RESOLUCIÓN DIRECTORAL N° 00033-2025-VIVIENDA/VMCS-DGAA

INFORME N° 051-2025-VIVIENDA/VMCS-DGAA-DEIA

Asunto: Segundo Informe Técnico Sustentatorio – “Esquema Cajamarquilla, Nievería y Cerro Camote – Ampliación de los Sistemas de Agua Potable y Alcantarillado de los sectores 129, 130, 131, 132, 133, 134 y 135 – Distrito Lurigancho y San Antonio de Huarochiri” – Etapa 2.

Figura 6: Ubicación de la Planta dosificadora de concreto

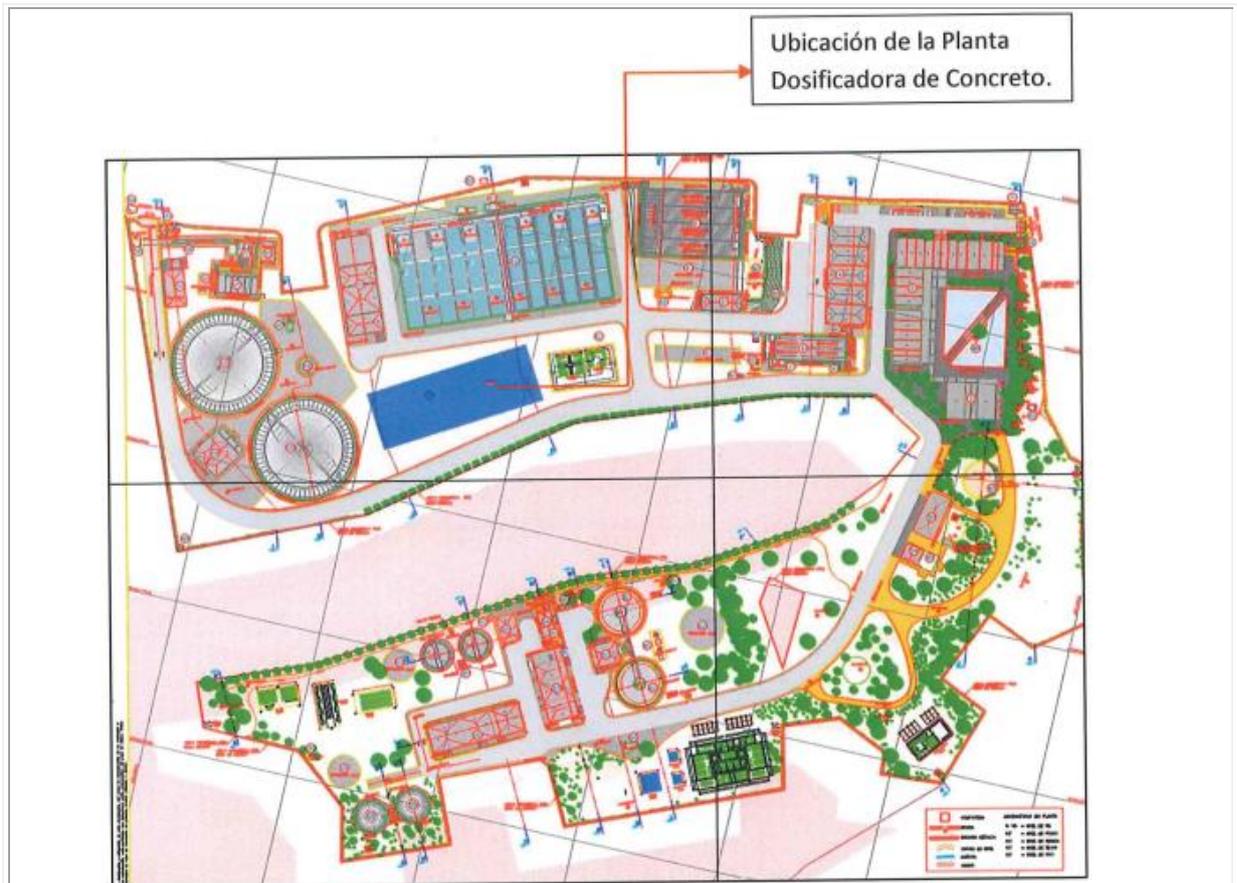
2.11 Descripción de la modificación:

Cabe señalar que, la planta dosificadora de concreto tendrá una extensión de 3160 m², capacidad aprox. de 100m³/h, consumo eléctrico aproximado de 50 kw, consumo aproximado de 20 m³ de agua para la preparación de la mezcla y de 10 m³ de agua para limpieza del mixer y otros. Usará una tecnología industrial con equipos como compresora, bombas de agua, fajas de descarga entre otros, para mayor detalle ver anexo 5.

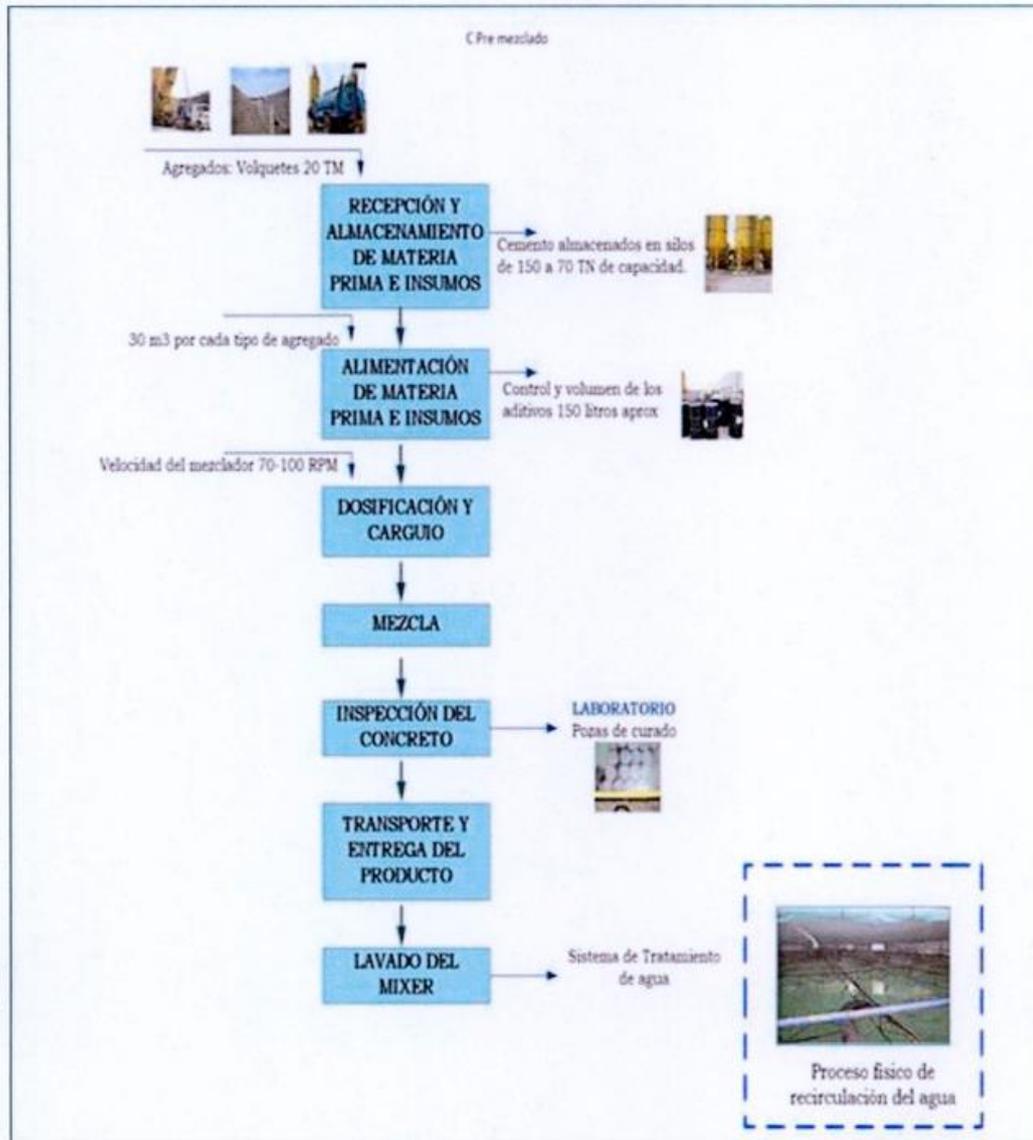
- Obras de Concreto Simple y armado: Que comprende la colocación de acero, vaciado de concreto, encofrado, **dosificación de concreto/ mezclado en planta dosificadora/...**

Asimismo, corresponde precisar las características de la Planta Dosificadora de Concreto:

- Marca: Euromecc
- Modelo: Fast Dry 100
- Capacidad teórica: 100m³/h
- Año fabricación: Año 2023
